浜岡 4 号炉 高経年化技術評価 審査会合におけるコメントの回答

令和 5 年 7 月 2 0 日

第30回審査会合(2023年5月11日) コメントの一覧

原子炉格納容器の部位に要求される機能(1/3)

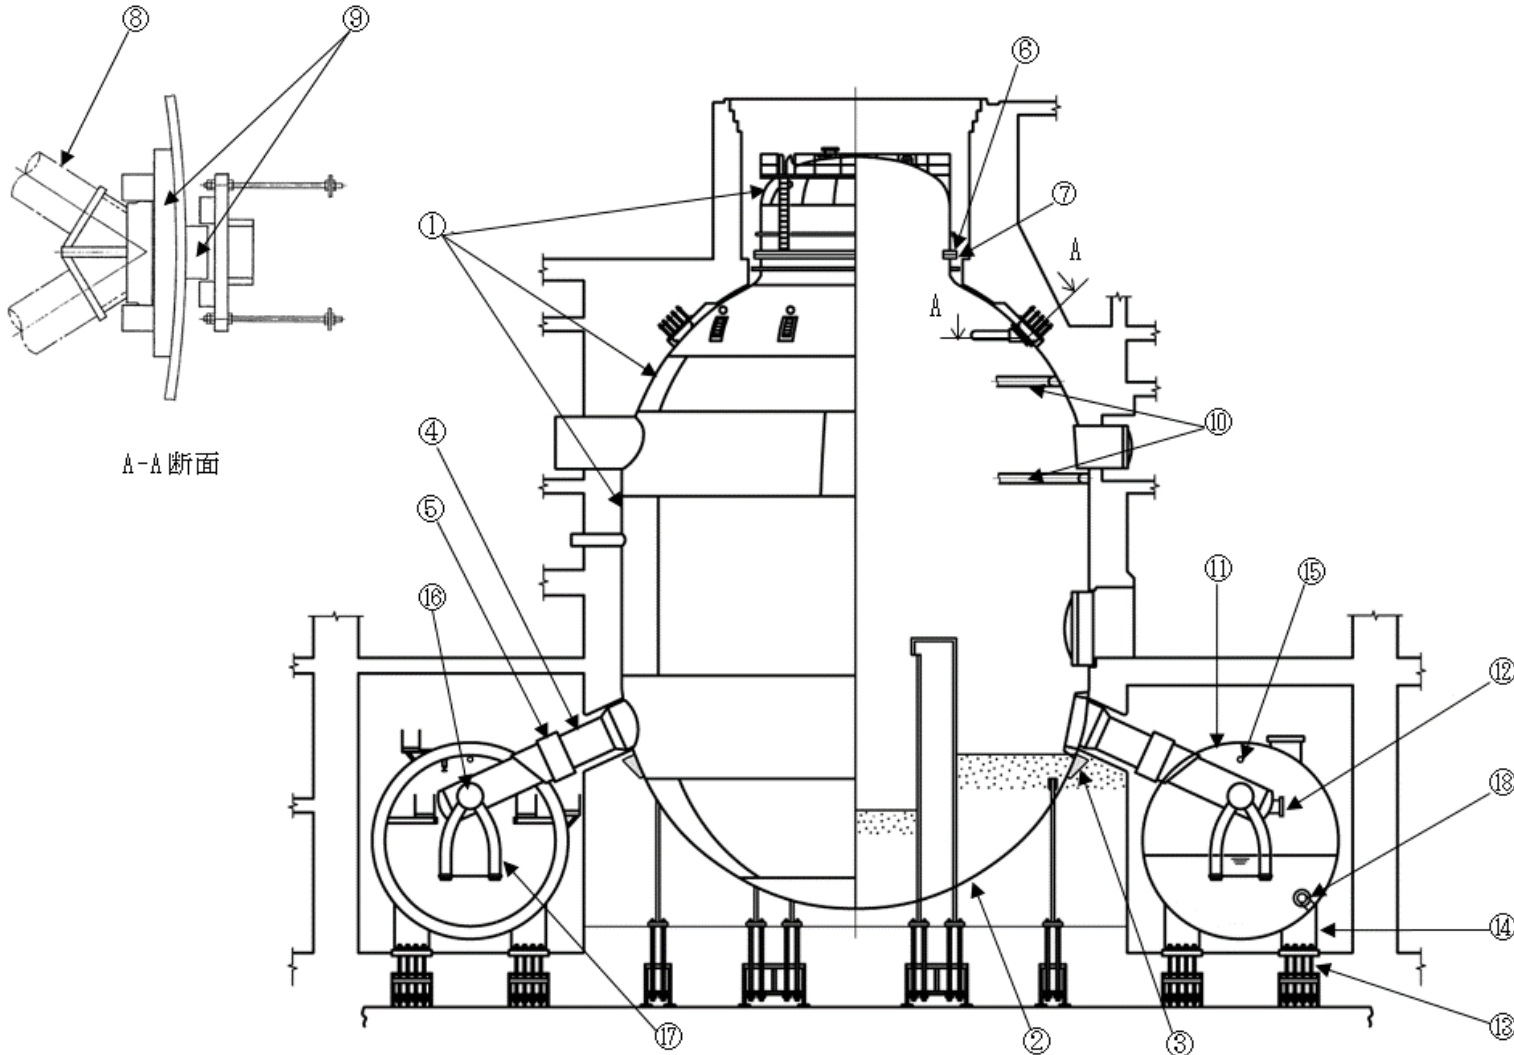
No	質問事項・コメント	回答
①	冷温停止状態に必要な設備が網羅的に抽出されていることを説明すること。	冷温停止状態に必要な設備の選定フロー及び選定結果の例について3、4ページにて回答する。 また、技術評価書への影響について5～8ページにて説明する。
②	当該事象である配管の低サイクル疲労（耐震安全性評価）以外に同様の解析を行っているものはないか、確認すること。	本事象は、解析業務を行った再委託先提出の図書を取りまとめる際に誤ったものであることから、高経年化技術評価書作成（代表、非代表）にあたり解析結果の引用元とした全ての委託先報告書の再チェックを行った。その結果、配管の低サイクル疲労（耐震安全性評価）以外に誤りはなかった。 また、本事象の起因の一つである設工認の条件を用いて予備解析しているものは配管の低サイクル疲労（耐震安全性評価）以外になかった。 ⇒ 再確認の結果、当該事象である浜岡原子力発電所 原子炉施設保安規定変更認可申請（4号炉の長期施設管理方針の追加）の添付書類である別冊（耐震安全性評価書）のうち配管の低サイクル疲労（耐震安全性評価）以外に誤りはなかった。

原子炉格納容器のバウンダリ機能については保安規定第43条において、原子炉の状態が運転、起動及び高温停止に運転上の制限を課している。

そのため、原子炉の状態が冷温停止及び燃料交換においては機能が要求されないことから、冷温停止状態の維持を前提とする場合は、格納容器本体、機械ペネトレーション及び電気ペネトレーションの格納容器バウンダリ機能及び同機能に関連するその他機能のみを機能として有する部位については評価対象外として整理される。

整理に基づき技術評価書について以下のとおり修正する。(2023年6月19日補正済み)

設備名	技術評価書修正内容
原子炉格納容器本体	冷温停止状態の維持に必要な設備の選定フローに基づき、不要と整理した系統機能のみを有する部位について評価対象外として修正（詳細は次ページ以降参照）
機械ペネトレーション	修正なし（当初申請から評価対象外としていた）
電気ペネトレーション	部位の機能として記載していた耐圧という用語を削除

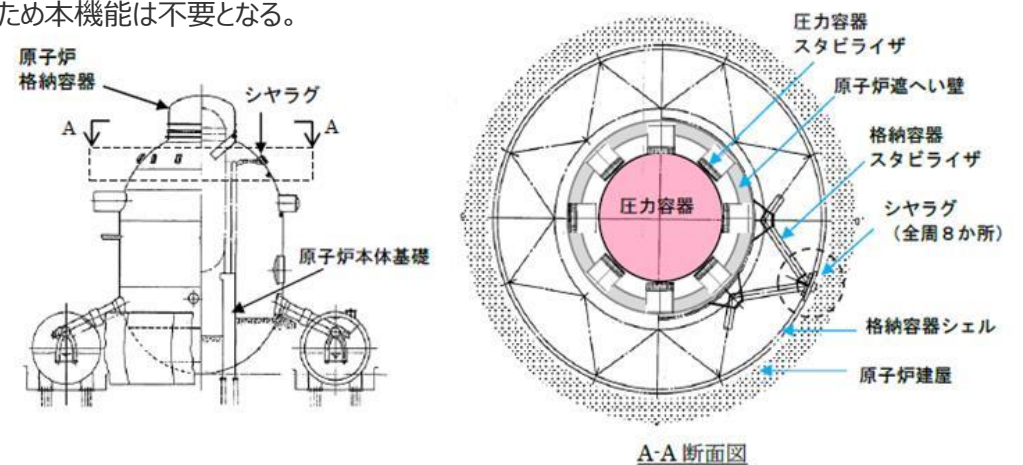
赤字については以下の理由で原子炉の状態が「冷温停止」の場合不要となる機能

※1 原子炉格納容器ベント機能：本機能は保安規定添付-1（原子炉がスクラムした場合の手順）の表-1 5（ドライウェル温度制御）にて主な監視操作内容として要求される。原子炉の状態が「冷温停止」の場合は全制御棒が挿入された状態であり、同機能が要求されることはないため本機能は不要となる。

※2 原子炉格納容器スプレイ冷却機能：本機能は保安規定第39条（非常用炉心冷却系）にて要求されるが、同条は原子炉の状態が運転、起動、高温停止の場合に運転上の制限を課しており、また、原子炉の状態が冷温停止及び燃料交換の場合の非常用炉心冷却系の要求を定めている第40条では本機能は要求されていない。以上より、原子炉の状態が「冷温停止」の場合不要となる。

※3 冷温停止状態を維持している期間、原子炉格納容器上鏡は取り外し可能である。一方、原子炉圧力容器を支持しているシヤラグは原子炉格納容器の円筒部鋼板に取り付けられているため、上鏡が取り外された状態であっても原子炉圧力容器の支持機能は維持される。

誤り発生②
計算誤り

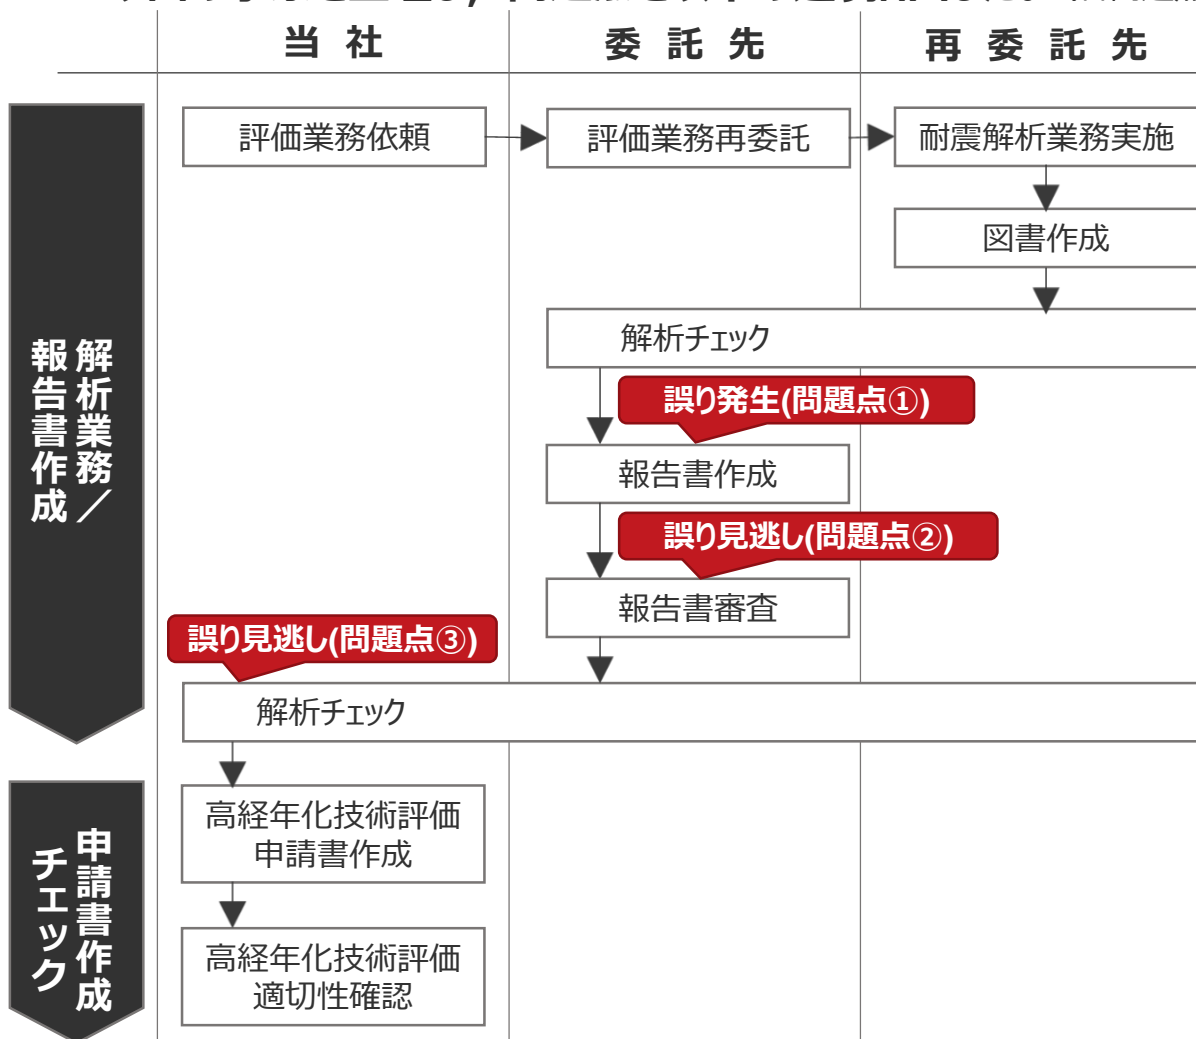
誤り発生①
図書の取扱い誤り

★ 4号炉の評価 図書-3) から転記 (正值)

環境疲労評価 (Uen最大値 : 解析値) と地震疲労評価 (Us最大値 : 算出値*) を加算して (Uen+ Us) を算出し評価

※地震疲労評価 (Us) は解析では出力されないため、解析結果の (U+Us) からUを減算して算出

予備解析の図書-1) から算出 (誤値)

図書-1)に記載の情報

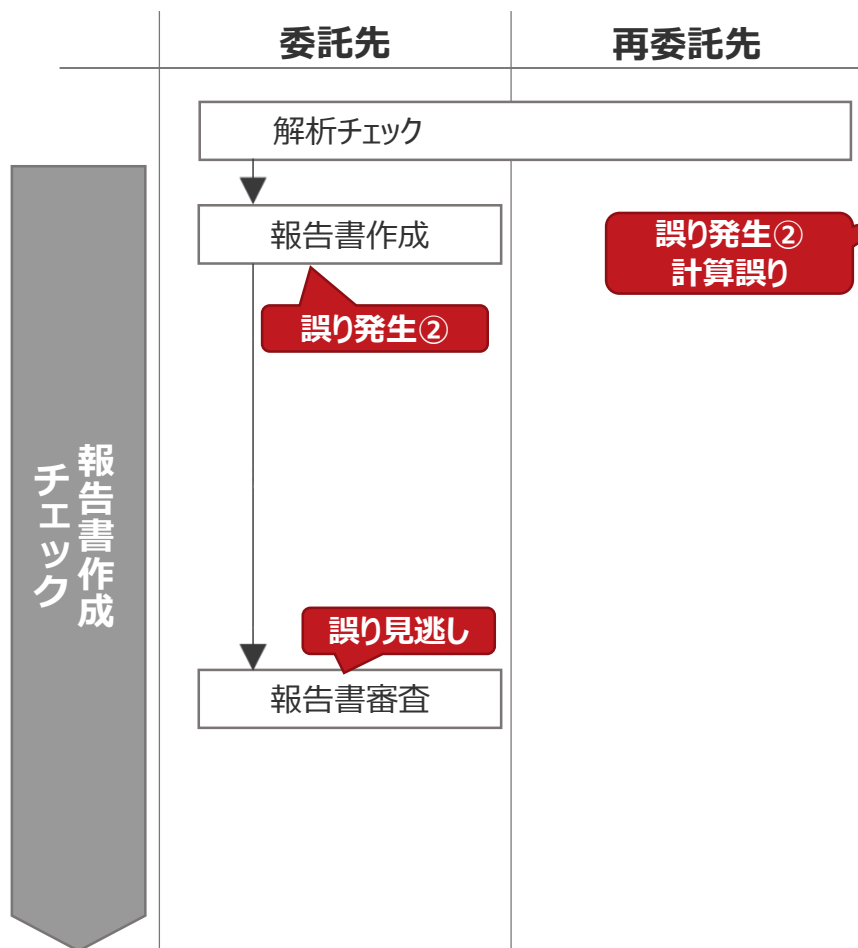
(誤) Usの算定に用いた図書-1)は、(U+Us), Uのそれぞれが最大となる質点の解析結果の記載のみであり、最大となるUsを算定するには当該質点の解析結果の記載が十分でなかったことから、担当者はUsの最大値を適切に算定できなかった。

U, U+Usのそれぞれが最大となる質点を記載

6-3. 問題点③ 誤り見逃しの詳細

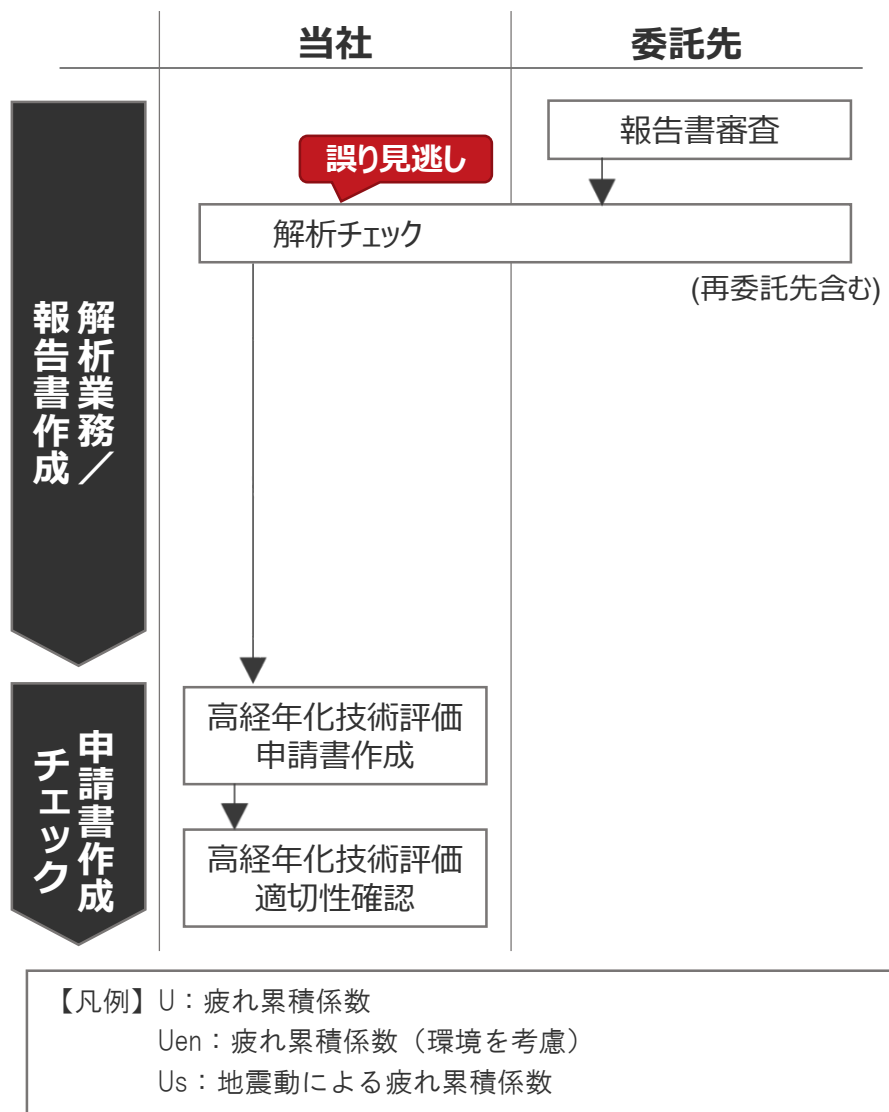
- ✓ 当社は、解析チェックにて、再委託先の解析業務が適切であることを確認した。
- ✓ 当社は、委託先報告書にて、異なる質点間でUまたはUenとUsで合計値を算定している場合があることに気づき、趣旨を委託先に確認した。委託先から、保守的な評価としている旨の説明を受け、取りまとめ方法は問題ないと判断した。
- ✓ 当社は、先行機は疲れ累積係数の合計値が最大となる質点（同一質点）で取りまとめしており、先行機と異なることに気付いたが、委託先へその旨の事実確認はしなかった。

(見逃し) 当社は、先行機からの取りまとめ方法の変更点を踏まえて誤りに気が付く機会があったが、先行機と同様な視点のまま同一質点間での算定過程の確認に注目し、異なる質点間で減算している点に注意が及ばなかった。

同一質点間での算定過程の確認に注目し、異なる質点間で減算している点に注意が及ばなかった
